# AOT延長等に用いる自主対策設備の削除に伴う 保安規定の変更について

2023年12月14日  
東京電力ホールディングス株式会社

66-11-3「海水移送設備」

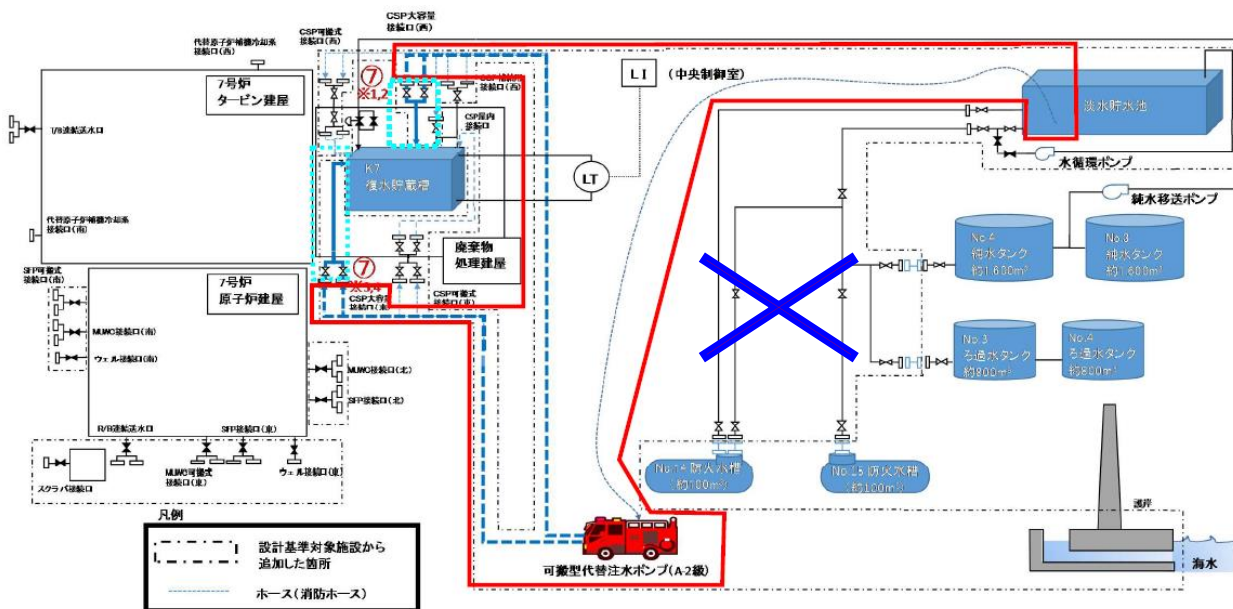
- ▶ 第66条（66-11-3 海水移送設備）において、LCO逸脱時に代替措置として「代替品の補充又は淡水貯水池からの移送が可能であることの確認等」を実施することとしており、その具体的な内容を以下のとおり定めている。

代替措置は代替品の補充（可搬型ポンプの補充等）又は淡水貯水池からの移送が可能であることの確認をいう。なお、淡水貯水池からの移送が可能であることは、可搬型代替注水ポンプ（A-2級）又はあらかじめ敷設してあるホースを使用した自重による淡水の移送ができることをいう。

- ▶ このうち、「あらかじめ敷設してあるホースを使用した自重による淡水の移送」については自主対策設備に位置付けられていることから、淡水貯水池からの移送として実施する事項はSA設備である可搬型代替注水ポンプ（A-2級）を用いた移送とすることをTS-25において明記する。

## 6. 本変更に伴う保安規定の適用時期

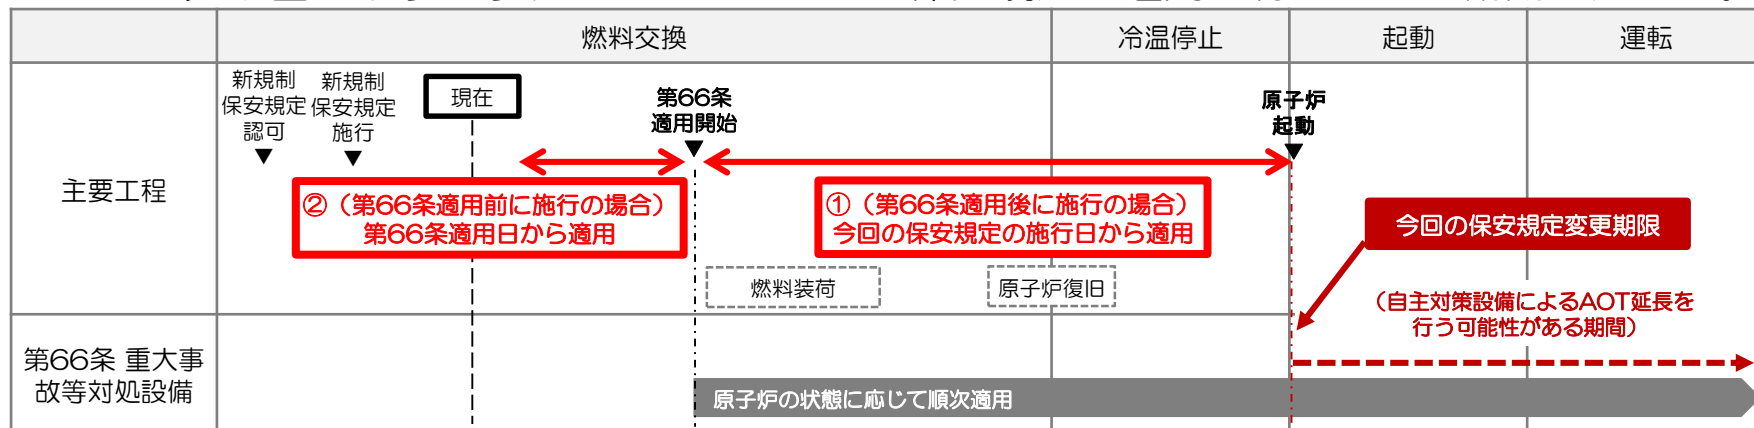
- 自主対策設備をプラント停止に係るAOT延長に用いている原子炉の状態は「**運転，起動，高温停止**」であるため、これらの状態に入る前までに保安規定の変更を行う。
- なお、当社のSA設備のLCOに係る保安規定については、現在未適用であり、柏崎刈羽7号炉の原子炉に燃料を挿入する前及び原子炉の臨界反応操作を開始する前の使用前事業者検査が終了となる使用前確認を受けた日以降、適用される旨、附則において記載している。
- 今回の保安規定変更は、施行の時期に応じ、保安規定適用のタイミングが異なると考えられるため、下図に示すいずれかのタイミングで保安規定の適用を行うことを附則に定める。

2. 本規定施行の際、規定の適用については、<sup>①</sup>原子炉の状態が「運転，起動，高温停止」となる前において、本規定施行の日から適用する。<sup>②</sup>ただし、本規定施行の日が附則(令和2年10月30日 原規規発第2010305号)で定める日より前の場合は、当該附則で定める日から適用する。

図1 変更条文の抽出フロー

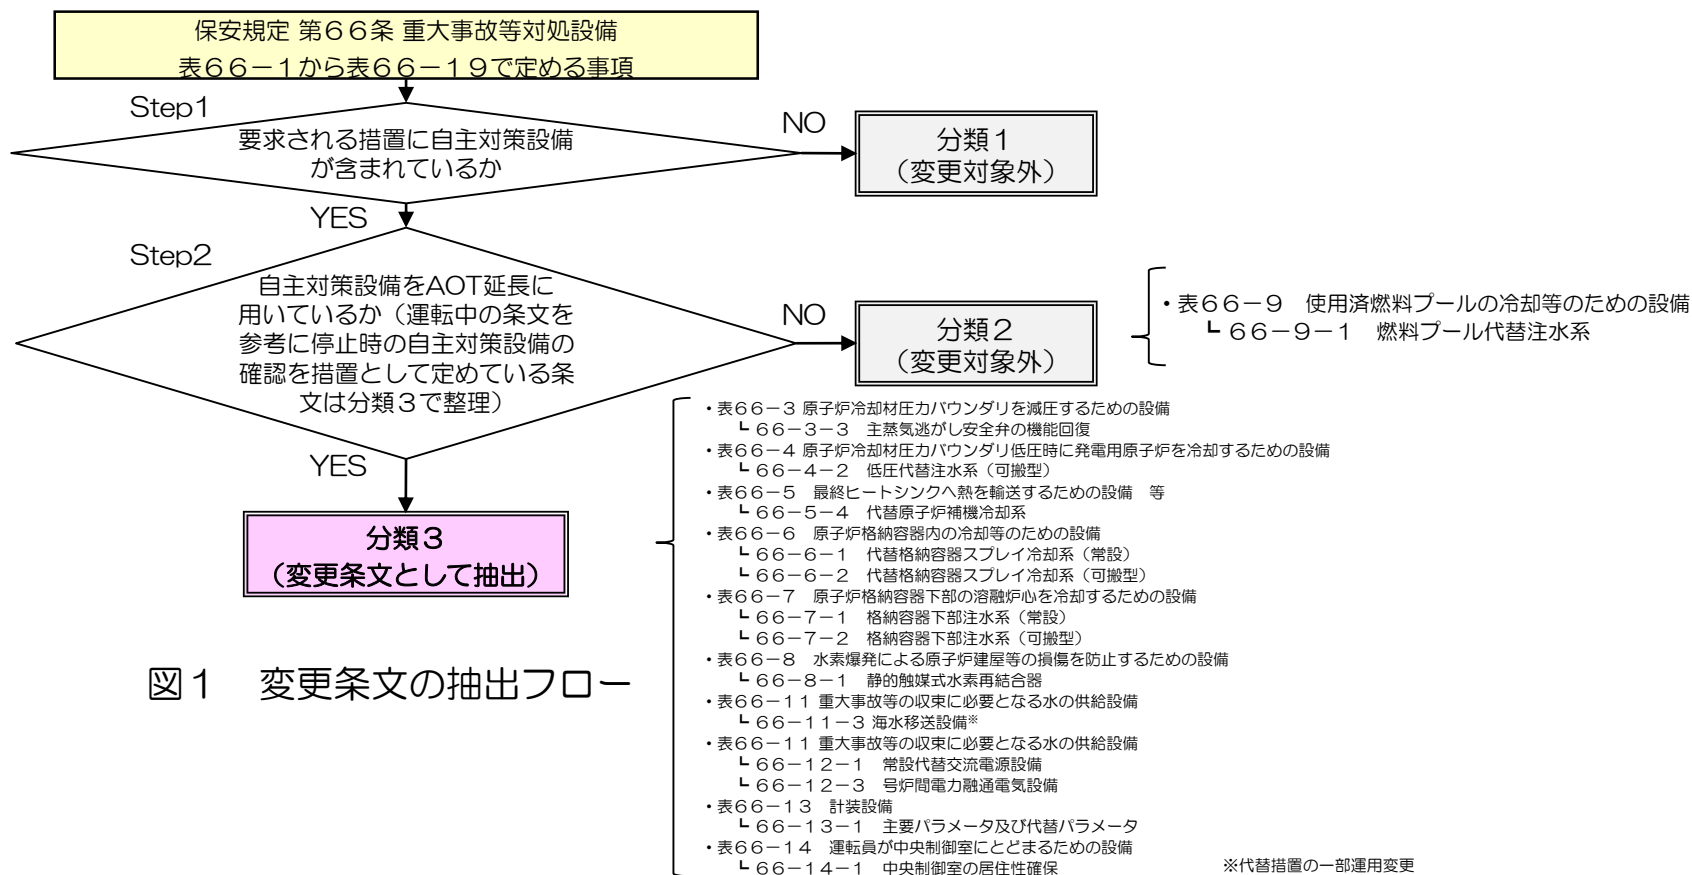
- ▶ 保安規定第66条 重大事故等対処設備 表66-1から表66-19で定める事項のうち、今回の変更認可申請の中で変更する関連条文について、以下の手順で抽出した。（抽出フローを図1に示す。）

手順	内容
Step 1	LCO逸脱時の要求される措置に、設置許可「技術的能力」における「自主対策設備」が含まれているかを確認する。
Step 2	「自主対策設備」をAOT延長に用いているかを確認する。
